DODATEK č. 3 KE SMLOUVĚ O DÍLO č. SD/2018/0186/150 ze dne 29.8.2018
uzavřené podle ust. § 2586 a násl. z. č. 89/2012 Sb., občanský zákoník, ve znění pozdějších předpisů

REVITALIZACE PANELOVÉHO SÍDLIŠTĚ HODONÍN – VANČUROVA, 2.ČÁST, III. ETAPA

Z M Ě N O V Ý L I S T

číslo: ZL č. 2
„(kontejnerová stání skladba C, parkovací stání, úprava zhlaví šachty topného kanálu, obruby u vstupů za
byt. domem)“

FOTODOKUMENTACE – RPS HODONÍN, VANČUROVA, 2.ČÁST, III. ETAPA

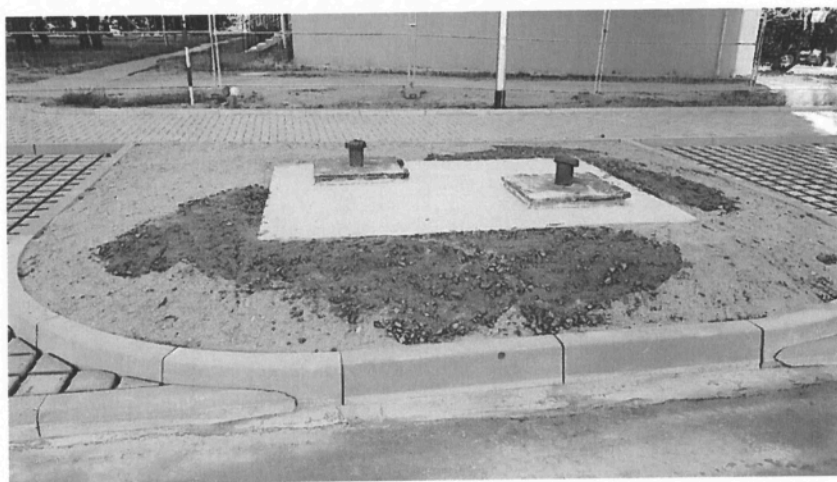
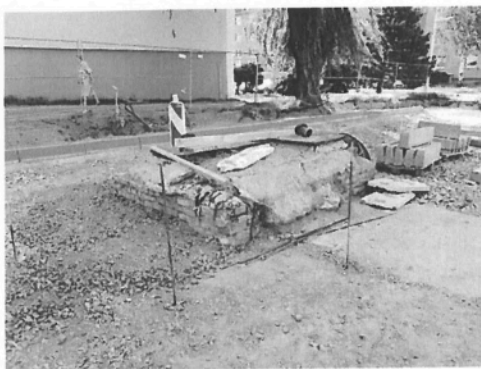
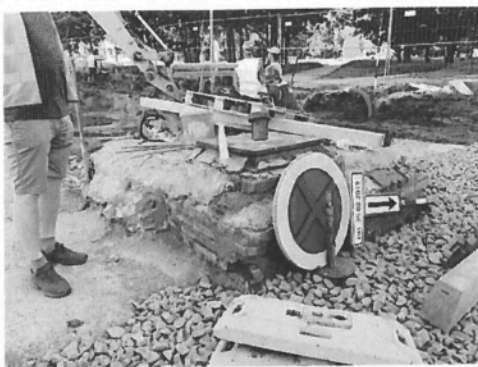
KD č.10 ze dne 5.6.2019, bod 17.4 oprava zhlaví topného kanálu , z důvodu nevyhovujícího stavu zhlaví topného kanálu bylo na KD č.10 dohodnuto, že stávající zhlaví bude opraveno a budou nově osazeny stávající čtvercové poklopy na vstupech do topného kanálu. (VCP 6 149,26Kč)

- **žadavací dokumentaci VZ** – liší se od zadávací dokumentace:
oprava zhlaví šachty topného kanálu – nebylo možné provést podle PD, strop šachty nebylo možné snížit kvůli armaturám, celkový stavební stav šachty je špatný, proto byla šachta ponechána mimo parkoviště, a to bylo posunuto na obě strany od šachty tak, aby nebyl snížen celkový počet parkovacích míst.
Vstupy do bytového domu byly upraveny po vybourání původních ploch. Původní zpev. plochy byly v tak špatném stavebním stavu, že jsem požadoval nové dlážděné plochy po celém obvodu lemovat chodníkovým obrubníkem (jde pouze o poměrně malé plochy a malé délky obrubníků pod venkovními schodišti a podél okapových chodníků).

| Příloha č. 3 | dodatek PD – výřez výkresu č. A4 |

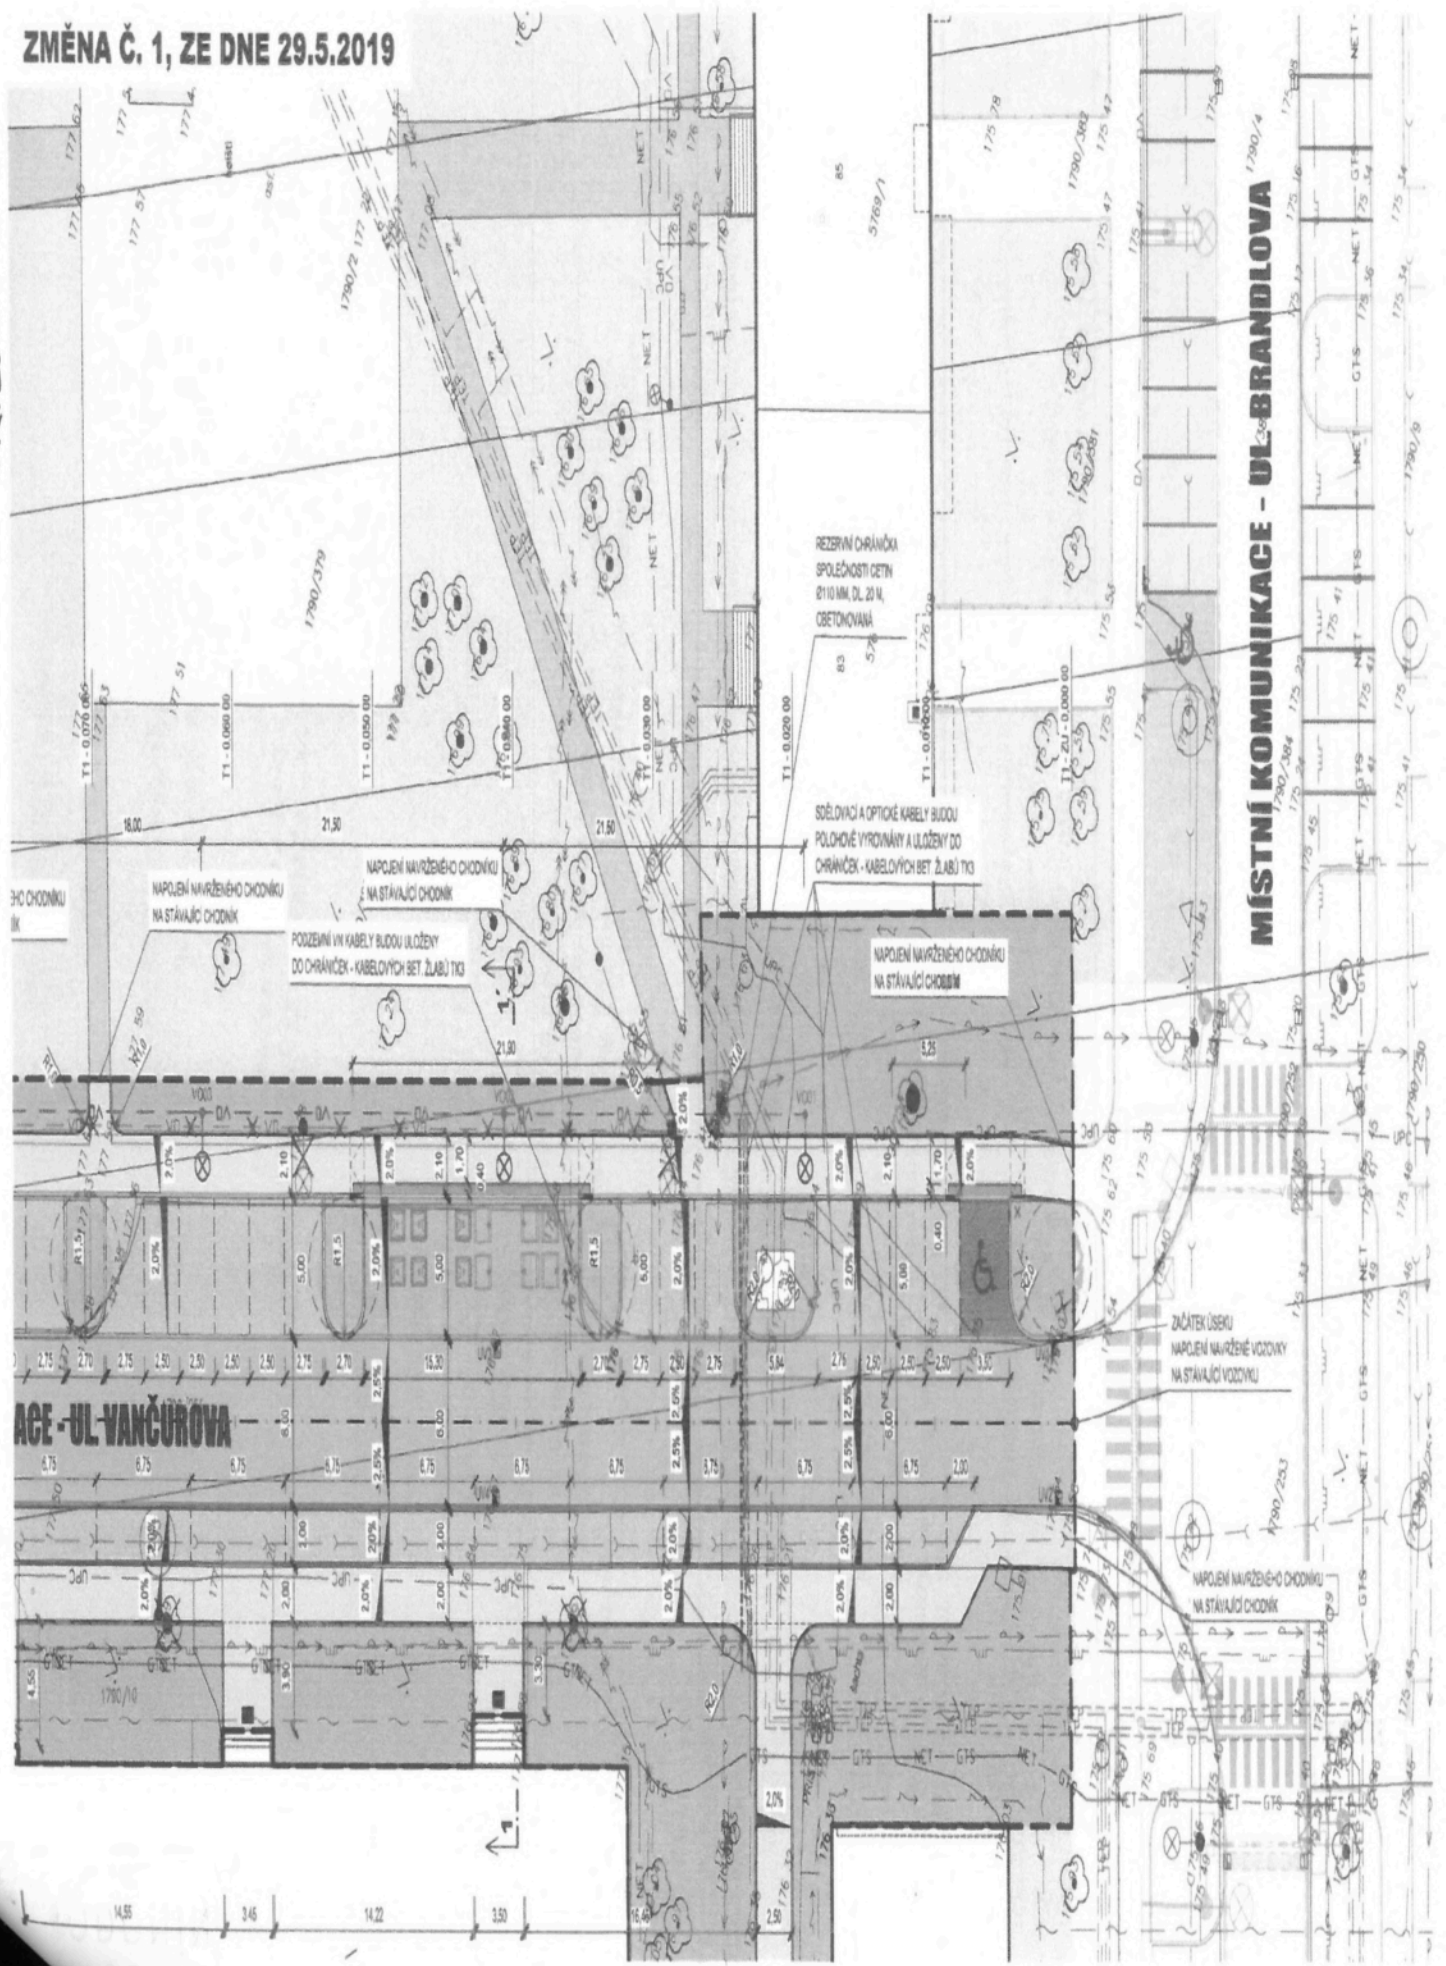
KD č.11 ze dne 12.6.2019, bod 18.5 úprava polohy parkovacích stání, z důvodu náročné výškové úpravy šachty topného kanálu, navrhl projektant a TDS zrušení parkovacích míst v místě šachty tepelného kanálu. Šachta zůstane v zatravněné ploše. Umístění kolmých parkovacích míst bude upraveno a bude zmenšena plocha pro kontejnery na odpad.(MNP – 18 806,14Kč), (VCP 19 021,56Kč)

PD byla projednána se všemi správci inž. sítí, tedy i se správcem topného kanálu. Ten PD odsouhlasil bez jakéhokoliv upozornění, požadavků apod. Proto bylo postupováno, jako u každé jiné – podobné stavby. Špatný stavebně technický stav šachty tepelného kanálu a zrovna tak nemožnost výškové úpravy stropu šachty se tedy nedaly předpokládat. Změna byla dohodnuta se správcem – Městskou bytovou správou a byla navržena v nezbytně nutném rozsahu, kdy byla upravena pouze nabetonávka na stropu šachty a znovu osazeny původní litinové poklopy. Následnou úpravou PD byl zvýšen počet parkovacích stání o jedno, zčásti na úkor plochy pro kontejnery na odpad (odsouhlasen-

no správcem) a zčásti na úkor nebezpečné plochy. Změna byla projednána se všemi dotčenými správci a spec. stavebním úřadem. Změna byla zdokumentována úpravou PD, výkres č. A4.

ZMĚNA č. 1, ZE DNE 29.5.2019
